Dodatek č. 4

Smluvní strany tímto prohlašují, že dne 9.4.2020 uzavřely smlouvu o dílo, jejímž předmětem je provedení stavebních prací na veřejné zakázce s názvem: „**III/12519 Kácov, most ev.č. 12519-1**“ (dál jen „**Smlouva o dílo**“). Na základě dohody smluvních stran a ve vazbě na čl. 14. odst. 13. Smlouvy o dílo, uzavírají smluvní strany tento dodatek č. 4 ke Smlouvě o dílo (dále jen „**Dodatek č. 4**“).

Krycí list ZBV

Věc: Vyjádření – stanovisko TDI k ZBV 4 – SO 201 – zajištění stability stavebních jam OP1 + P2 + P3 a zajištění pat štětovnic - změna rozsahu díla

Č. přílohy	Objekt:	SO 201 - MOST EV. Č. 12519-1	
	Příloha:	SCHÉMA DOPLNĚNÍ O ZEMNÍ HŘEBY

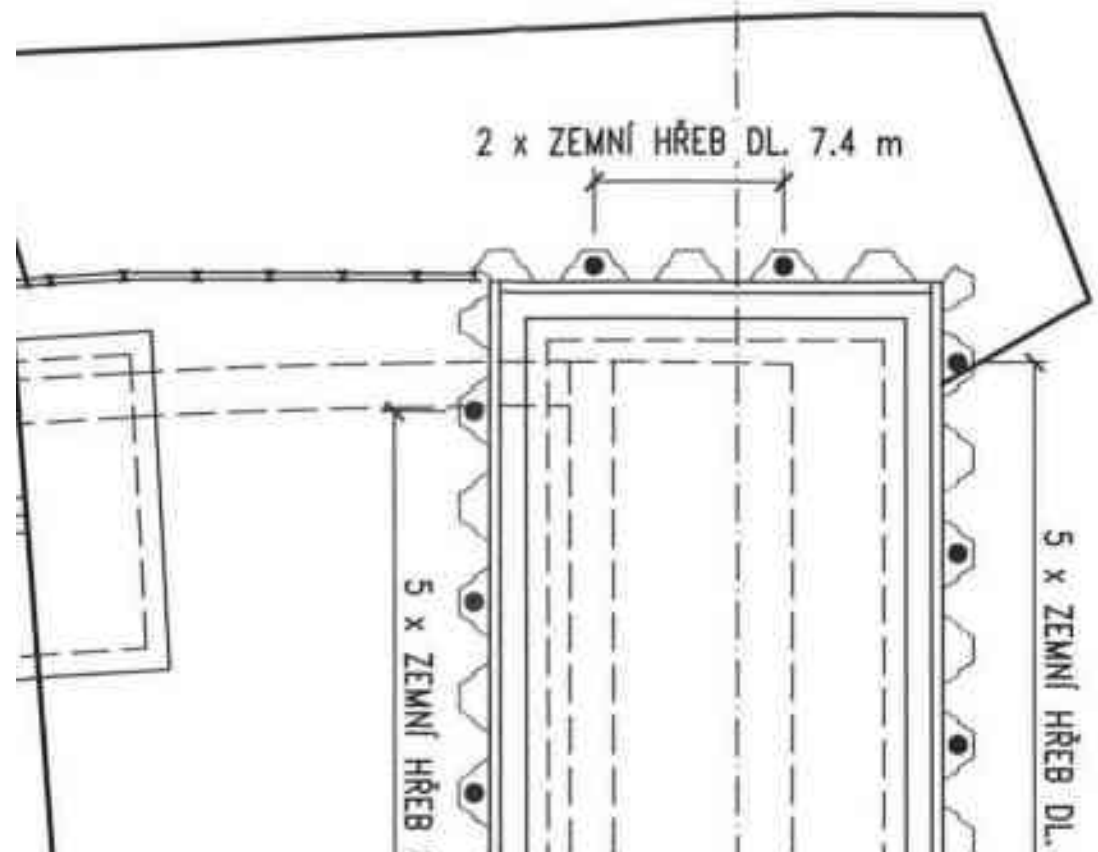
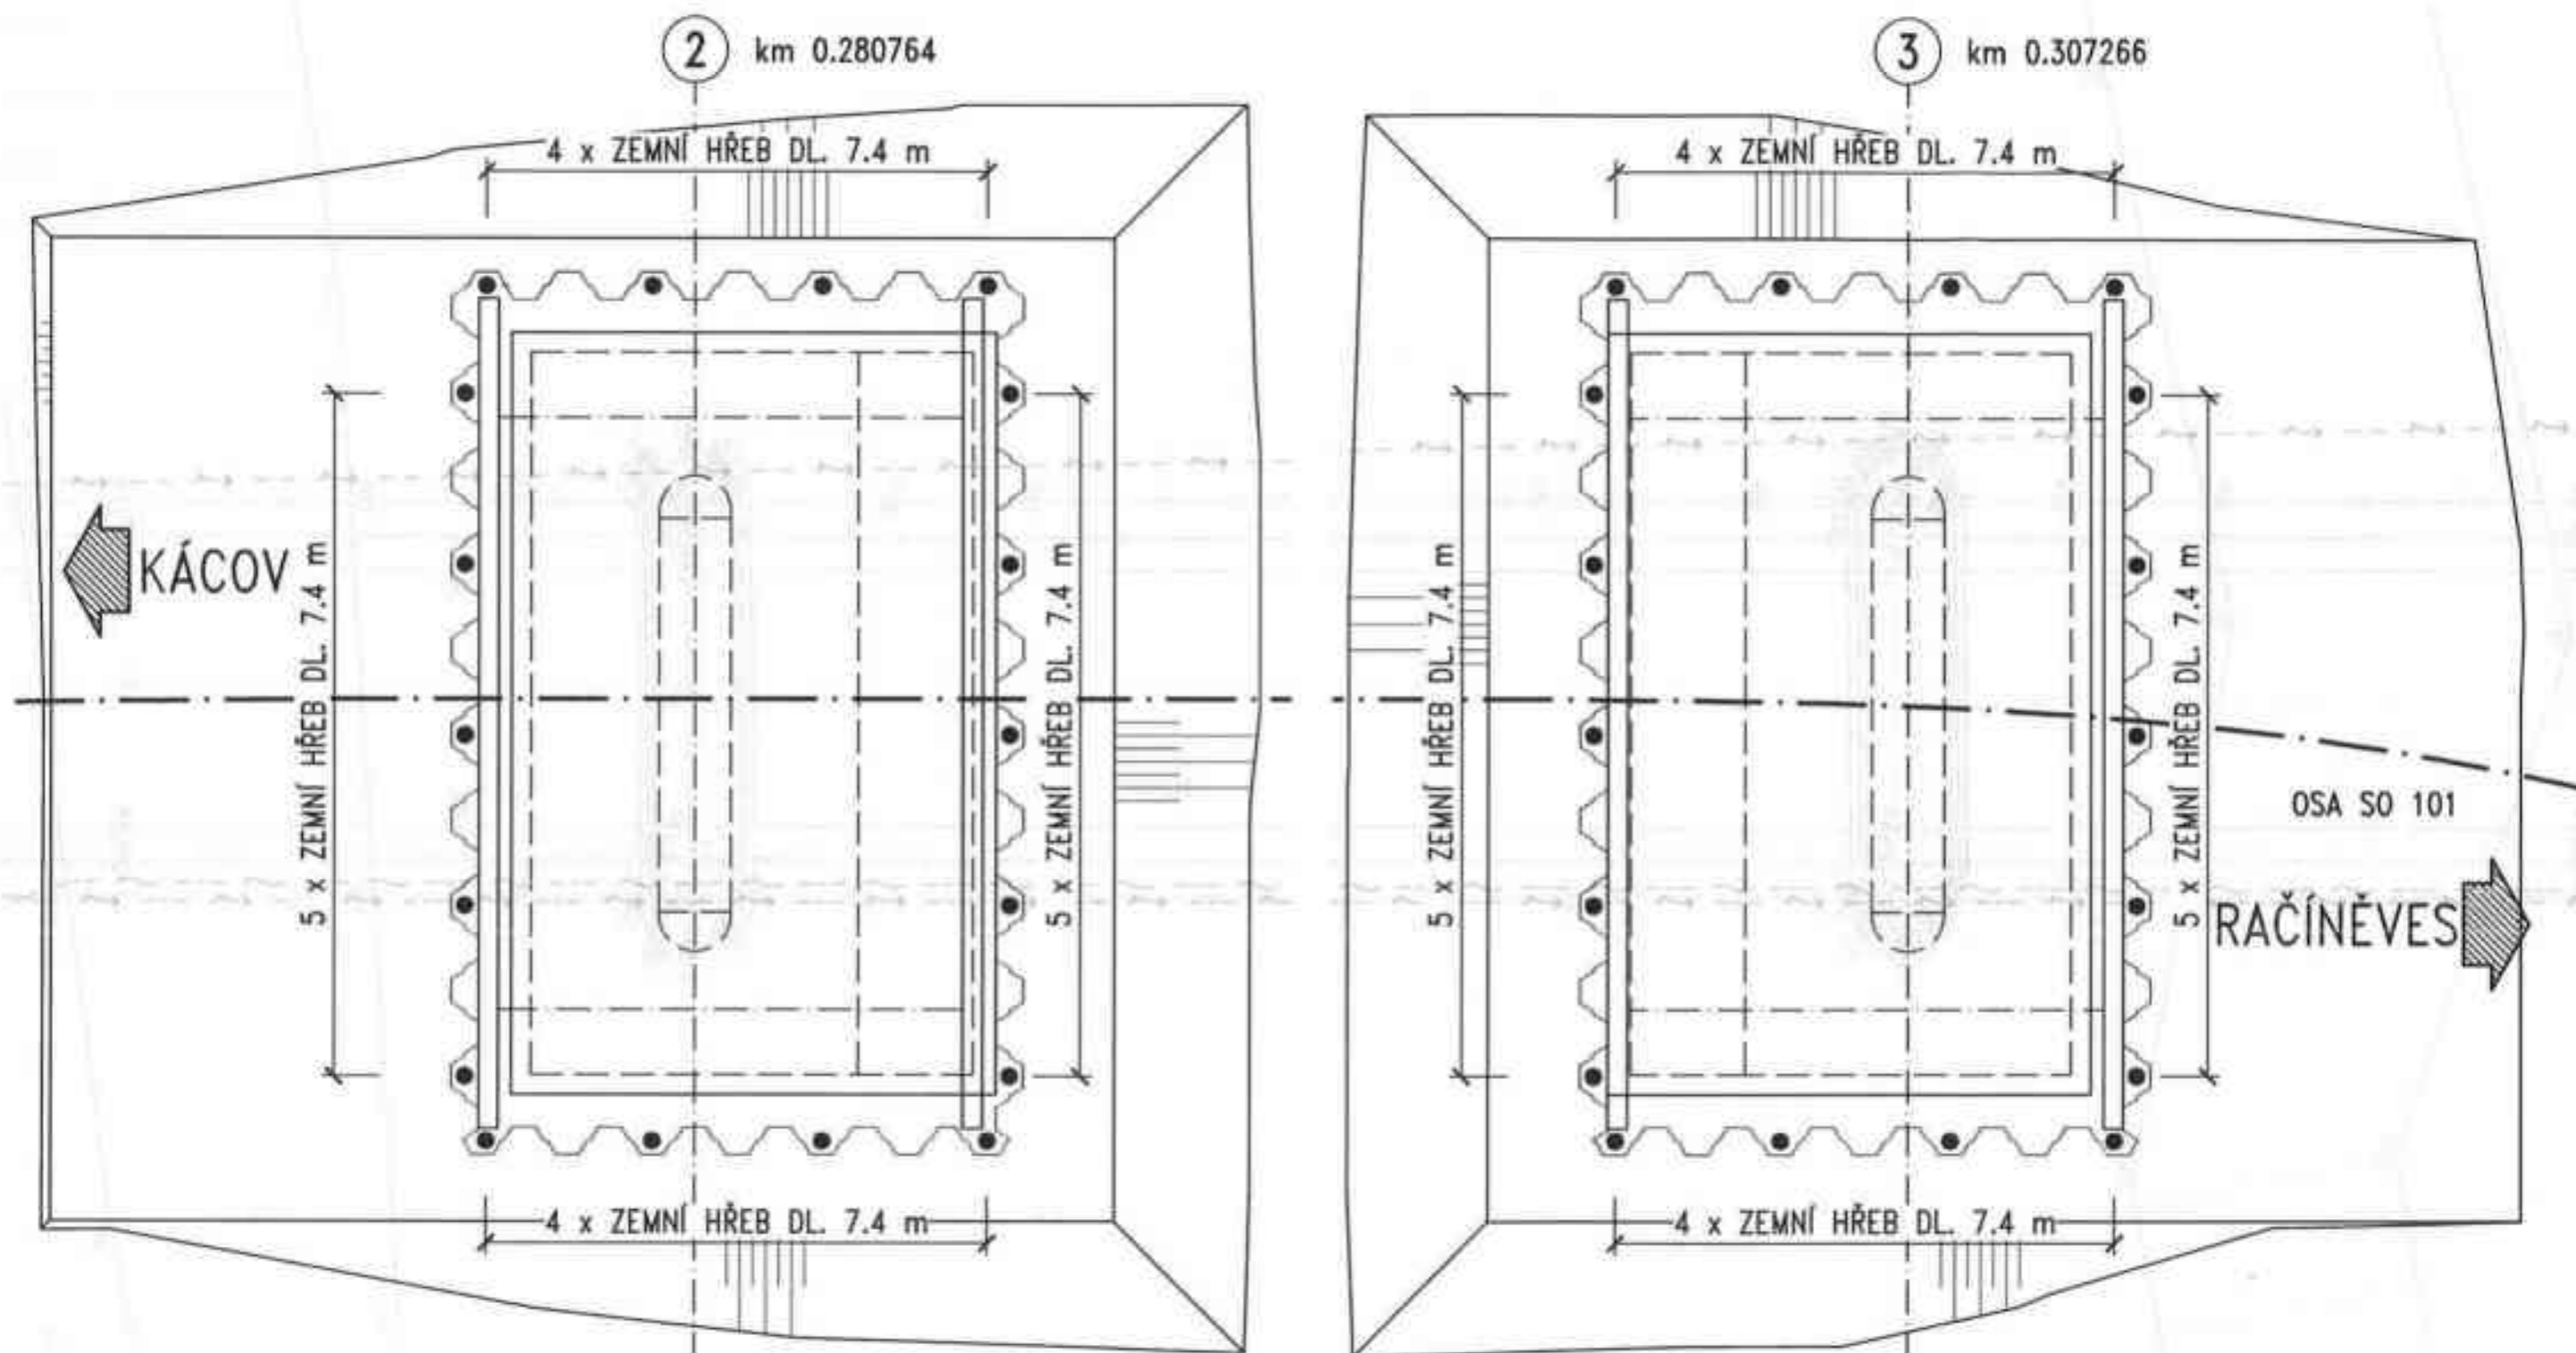
žádáme o změnu rozsahu díla v souladu s návrhem týkající se zajištění stability pažení výkopu opěry 1 na SO 201 Most, která spočívá v:

- doplnění paty štětovnic zemními hřeby umístěnými uvnitř vln štětovnic.

- Stabilita pažení musí být dodržena-zajištěna
- V horní části musí být pažení zajištěno rozpěrným rámem dle VID +RDS
- Pata štětovnic musí být zajištěna zemními hřeby umístěnými uvnitř vln štětovnic
